Urząd Miasta Bydgoszczy
Wydział Zamówień Publicznych
ul. Grudziądzka 9-15
85-130 Bydgoszcz

Nr sprawy: WZP.271.43.2024.B

Oznaczenie postępowania: Rewitalizacja Wyspy Młyńskiej w Bydgoszczy wraz z infrastrukturą techniczną.

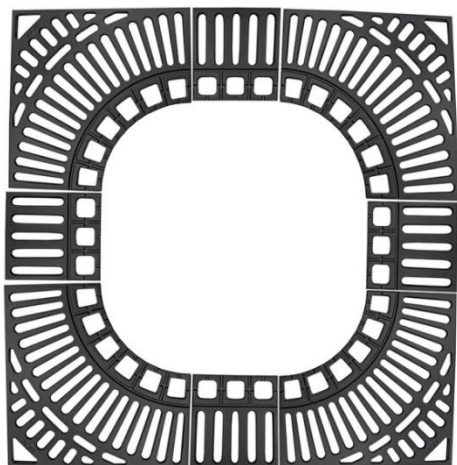
Zgodnie z dokumentacją projektową (podzadanie I) nawierzchnię utwardzeń należy wykonać z kostki granitowej spoinowanej piaskiem kwarcowym z żywicą. Czy Zamawiający dopuszcza zastosowanie innego materiału do wypełnienia spoin, np. spoiny na bazie cementu o wytrzymałości min. 30 MPa?

Odpowiedź: Zamawiający nie dopuszcza innej technologii.
